Index	Datum	Art der Änderung	Name
 <p><b>FASSADENTECHNIK MATTHIAS MACHT</b>          Ingenieurbüro für Tragwerke, Metallbau, Fassadenplanung          Markt 5, Bismarckstr. 10a/11b Leipzig          Fax 0341 96376          Fax 0341 963768</p>			
Bauherr und/oder Architekt:	bau/raum-design Müller, G. Wolf, Peter K.-Liebknecht Str. 88 04275 Leipzig		
Zeichnungsinhalt:	Fassade Ansicht Nord Achse 7/9- Details		
Bauherrnbezeichnung:	Leipziger Stadtwerke - campus Südost Umbau / Modernisierung Haus 200 Arno Nilsche Str. 35 04277 Leipzig		Auftrags-Nr.:  Zeichnungs-Dr.:
Geschacht:	13.08.2024	Maßstab: 1:10	Index: C
Geprüft:	003

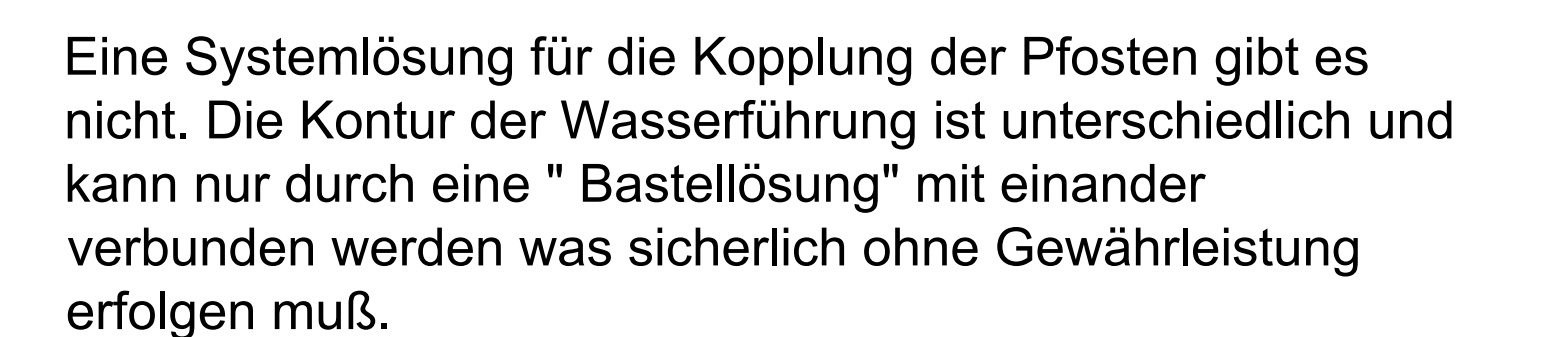
nur bei Rauchschutztüren zugelassen -F30  
geht nicht
